TRV 2022/18296

Tekniskt-meddelande-
Systemproduktförvaltning 2022-
apparatskåp

Allvarlig säkerhetsrisk gällande apparatskåp

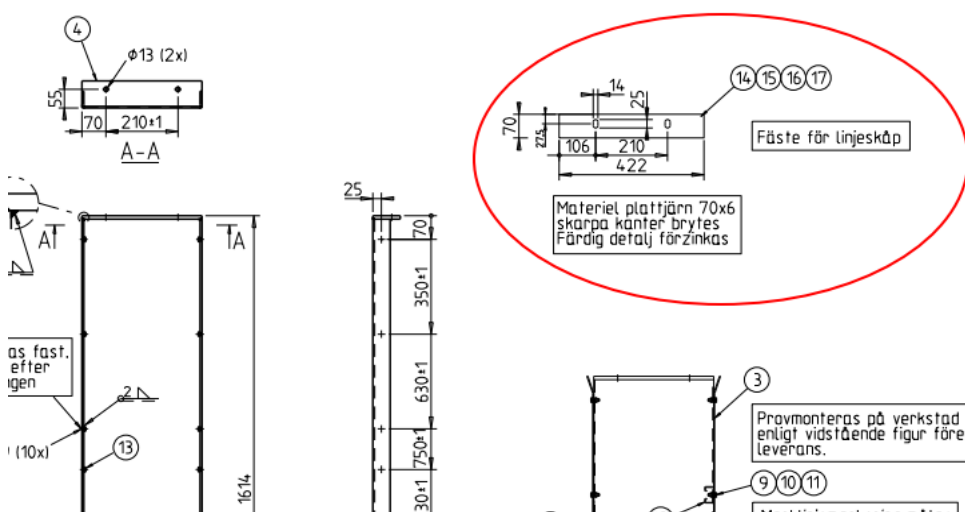
Under de senaste åren har ett flertal skåp trillat ner från den här typen av fundament.

Problemet är att det har varit för klent material och enbart två fästpunkter per sida.

Denna typ av fundament är problemet (alla som är byggda innan 2019).

Montera ett plattjärn med skruv och mutter.

12	13	Mutter M6M 8. -8 -obehandlad
2	14	Plattjärn enligt ritning Varmförzinkat
4	15	Bult M12x40 mm
4	16	Muttrar M12
8	17	Planbrickor M12 Varmförzinkat

Komplett sats med plattjärn finns att beställa hos Trafikverket inköp & logistik materialkatalog med artikelnummer: 0677321 "Fästjärn för att förstärka skåpen mot fundament"
